ALCALDÍA DE
SANTIAGO DE CALI
SECRETARÍA DEL DEPORTE
Y LA RECREACIÓN

Asunto: Contrato de obra N° 4162.010.26.2645 de 2021 – Observaciones Frente C
(Escenario Deportivo corregimiento Villacarmelo).

ADECUACION DE CERRAMIENTO DE POLIDEPORTIVO SECTOR LA CABECERA, CORREGIMIENTO VILLA CARMIELLO

E-001

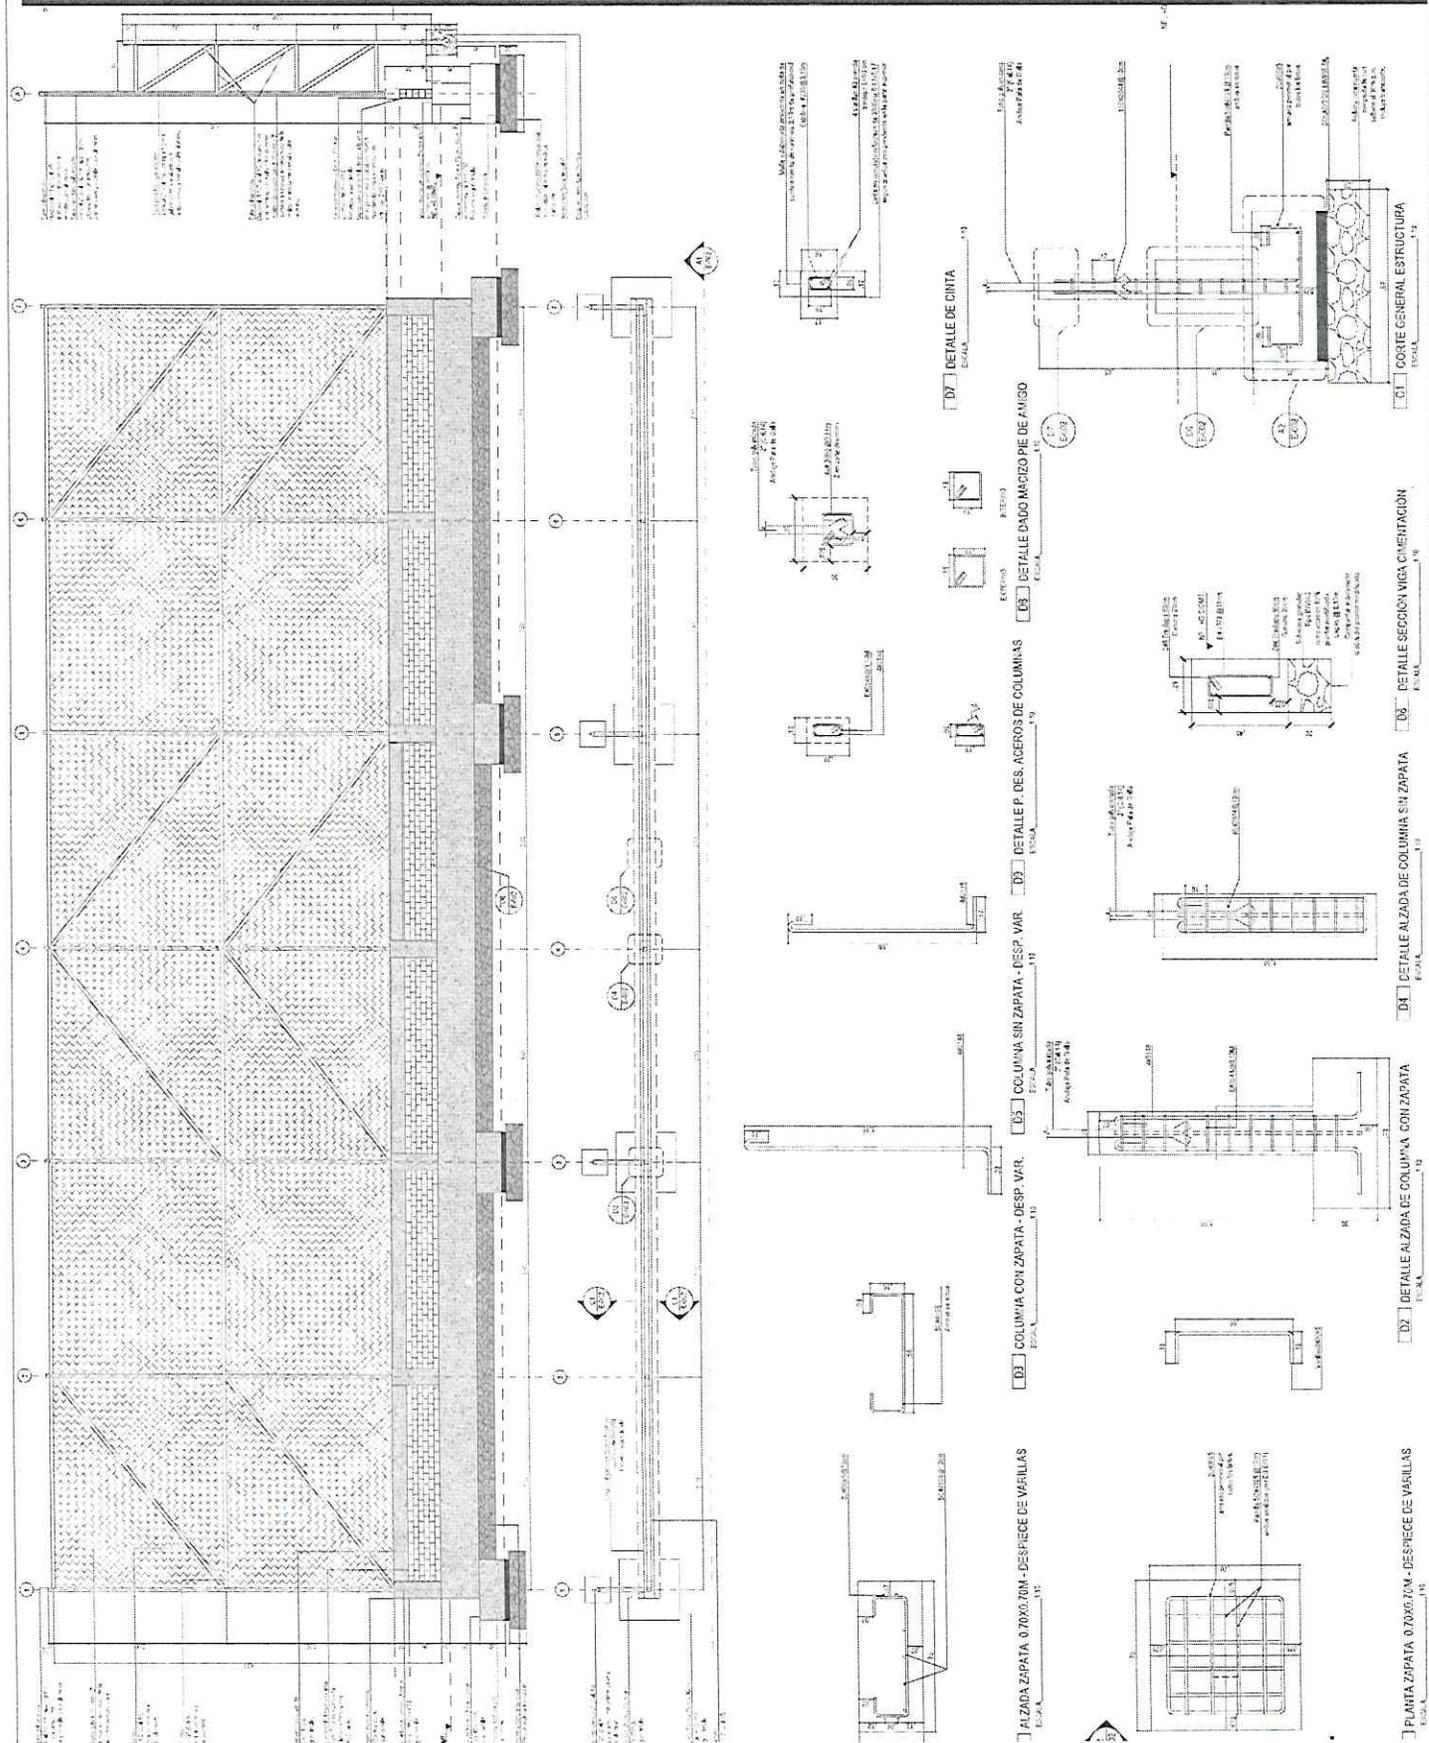
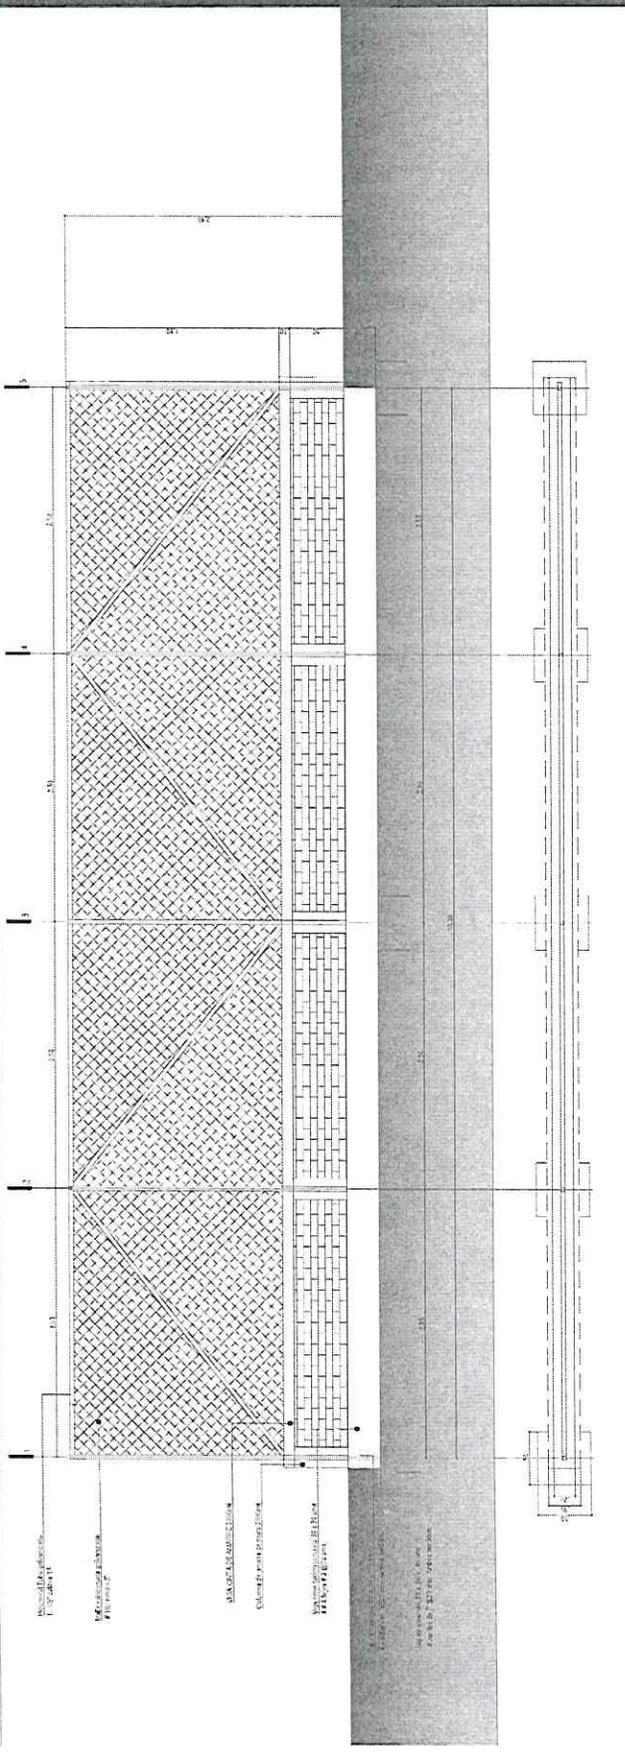
- “Se cree necesario que se suministre la planta completa (toda la longitud) del CERRAMIENTO PERIMETRAL DE PROTECCIÓN AL RÍO H= 2.5M con detalles de cimentación proyectados (subrasante – solado) y ubicación de columnas, para poder cuantificar de mejor manera las cantidades de obra, dejando definido de forma clara empalmes y vértices. (como aparece la pantalla de 4.5 m) y se facilite el cálculo de carpinterías metálica y se defina el diseño”.

- “Para la cuantificación de los siguientes ítems se hace necesario contar con la planta de cimentación del tramo o tramos en su totalidad, de toda la nueva instalación del CERRAMIENTO DE 2,5 M, para identificar cuáles son los límites, cimentación y vértices correspondientes en planta”.

- “Se requiere un despiece de aceros transversal y longitudinal con detalles ojalá se pueda visualizar el empalme de viga de cimentación + columna de amarre + cinta de confinamiento, evidenciando ganchos y demás detalles relevantes”.

- “El ítem C-9-1 NAVE REJA TUBULAR 1,1/2x1,1/2 CAL.20, no se puede identificar la misma en el corte /alzado”.

- “Se requiere el detalle donde esté inscrito TUBO GALV. 2" x 1.9 MM C.14 en la COLUMNA AMARRE MURO 3000 PSI. Junto a eso el detalle con despieces horizontal y vertical de intersección de la anteriormente nombrada con la 'CINTA CONFINAMIENTO MURO 30 x15 CM. 3000 PSI y la 'COLUMNA AMARRE MURO 3000 PSI”.

R/ Se realiza correcciones en plano A-003 (planta general) donde se indica la localización de cimentación, modulación y longitudes del cerramiento. El cerramiento tiene cimentación cada 5 mts., y módulos de 2.5 mts. Para columnas y tubería, de acuerdo a esta modulación se dimensiona la longitud total del cerramiento (63.5 ml). Con respecto a los detalles de cimentación, se indican en plano E-001.

R/ En el plano A-003 se indica la localización de cimentación, modulación y longitudes del cerramiento. Con respecto a los detalles de cimentación por módulo de 5.00 mts., se indican en plano E-001.

R/ En el plano E-001 se encuentra el despiece de acero de refuerzo de cada elemento. En la sección c1 corte general estructura (columna con zapata y columna a viga) se indica ganchos, intersección de aceros de los diferentes elementos.

R/ Se incluye detalle en alzado y planta de puerta en el plano E-001 con especificaciones.

R/ En el plano E-001 se encuentra en la sección C1 corte general estructura (columna y cinta de confinamiento con tubería).
